2° NOTA VAN INLICHTINGEN bij besteknr. ZLR-6309

2° Nota van inlichtingen behorend bij besteknr. ZLR-6309 verstrekt aan gegadigden voor het verbeteren van de glooiingconstructie ter plaatse van het buitentalud van de Bruinissepolder tussen dp 361+20m en dp 401, met bijkomende werken in de gemeente Schouwen-Duiveland.

2e Nota van inlichtingen ZLR-6309 Bruinissepolder

Transportroute en poldergrenzen

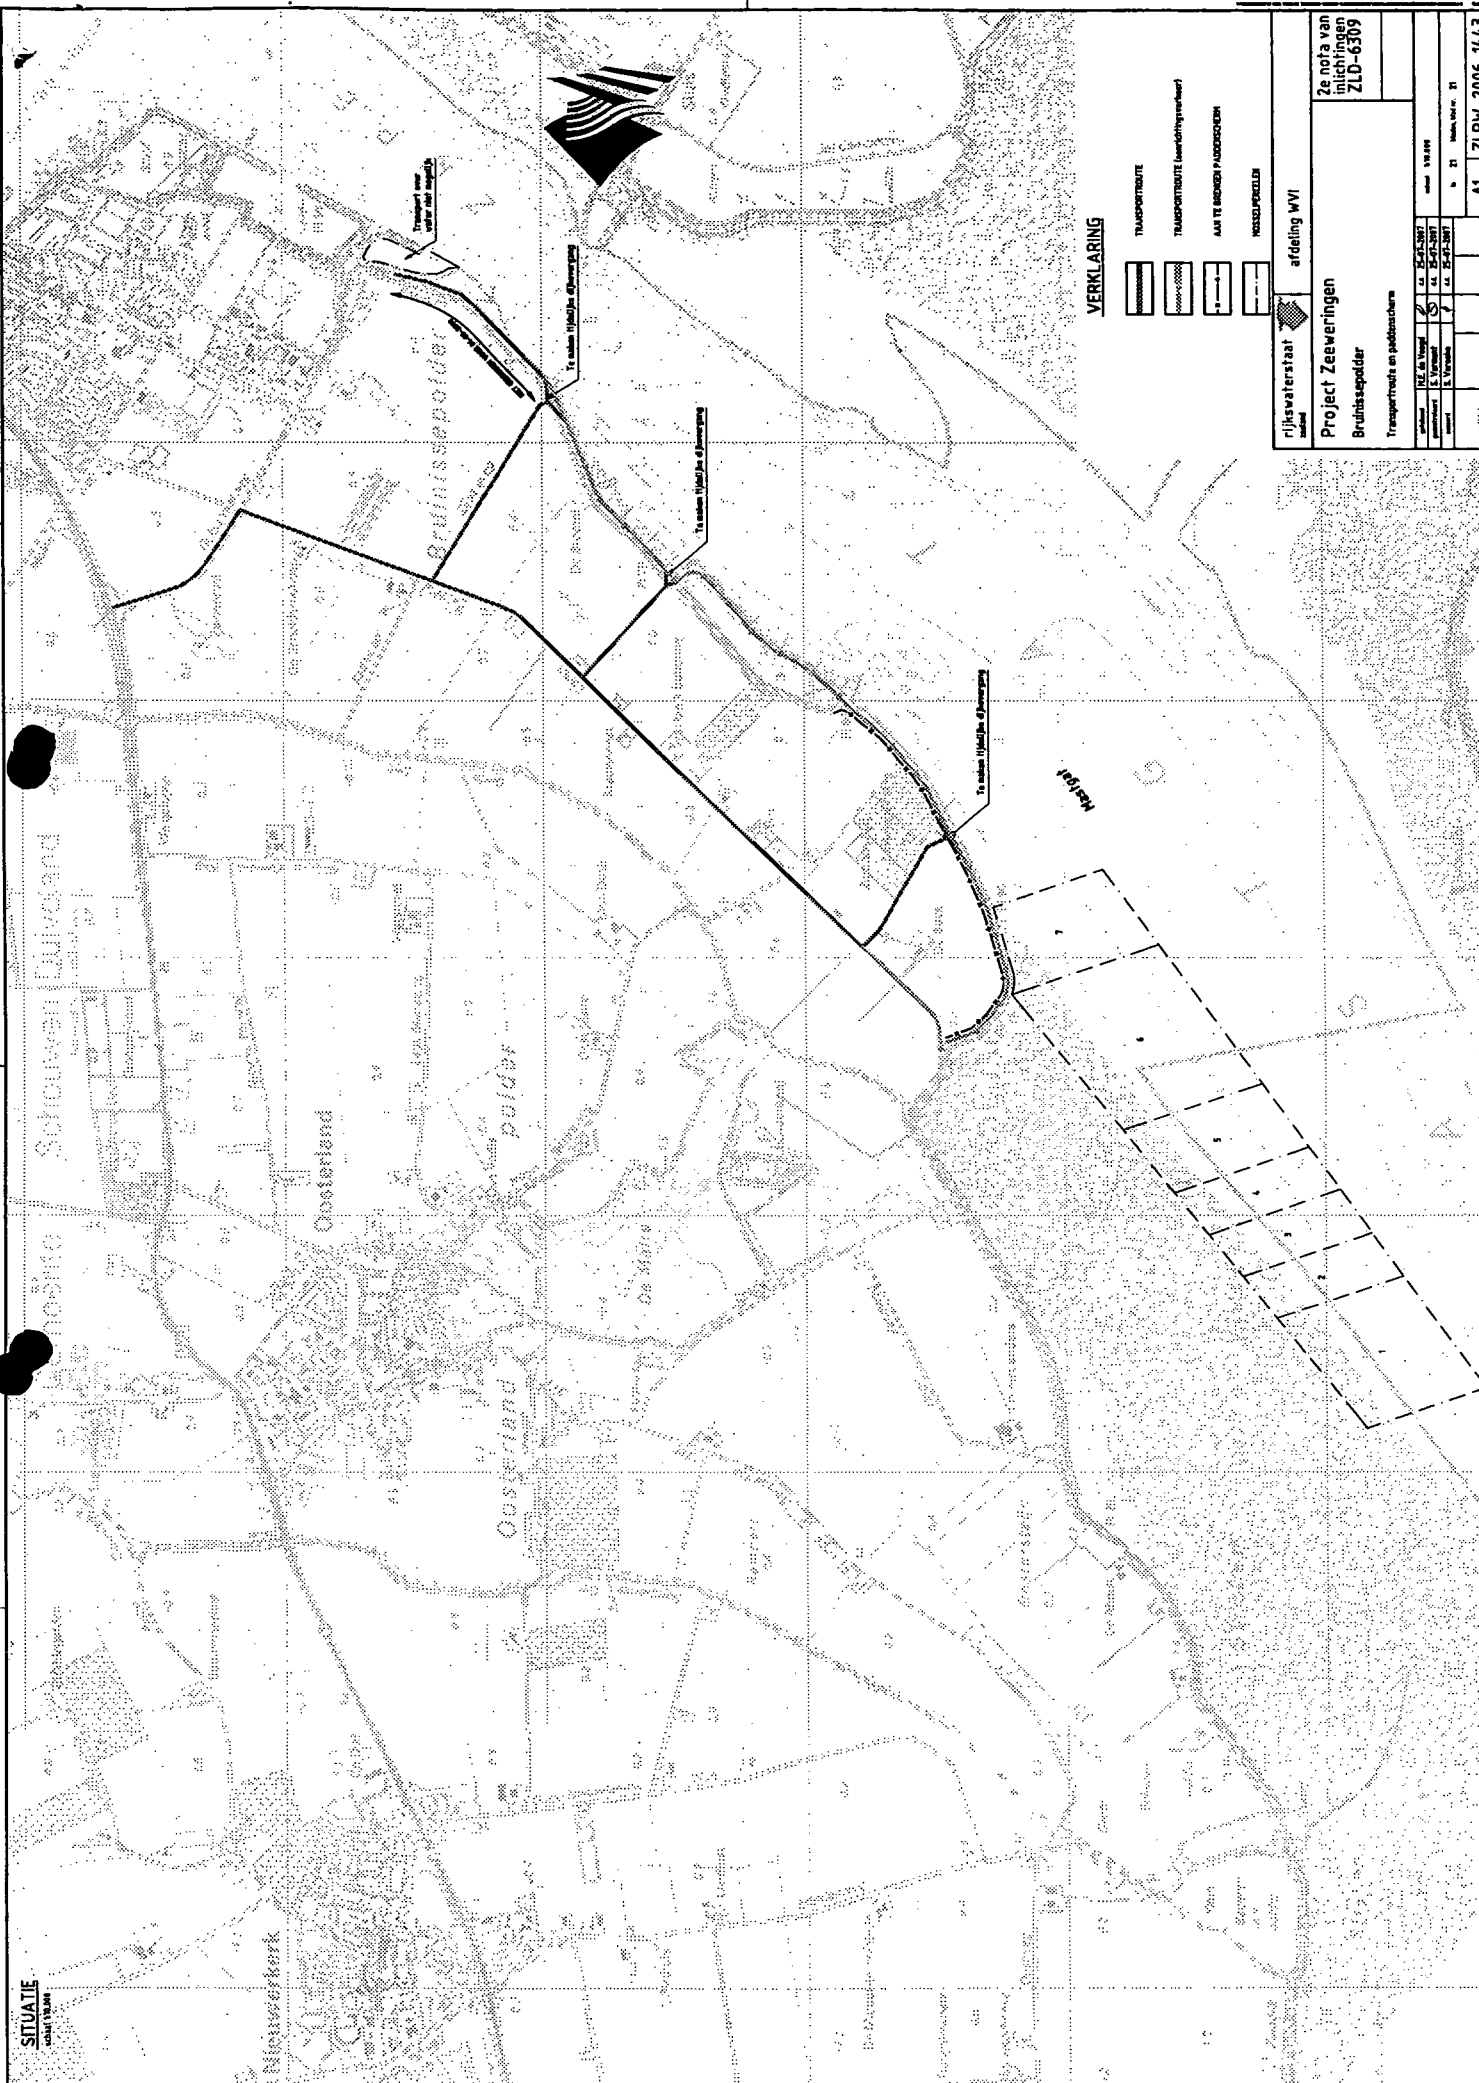
- **ZLRW 2006-1442: Tekening vervalt en wordt vervangen door tekening ZLRW 2006-1443.**

- *Aanwezige mosselpercelen aangegeven*
  - *Transportroute aangepast*

1. Vraag: Artikel 61.2.4. lid 1. Mag er wel met een werkschip gewerkt worden buiten de grens van de werkstrook?

Antwoord: Dit is toegestaan, met uitzondering van het ankeren en overslaan ter plaatse van mosselpercelen. De ligging van mosselpercelen is weergegeven op de bij deze nota gevoegde tekening ZLRW 2006-1443. Het aanbrengen van onderwaterdepots buiten werkstrook is vergunningsplichtig.
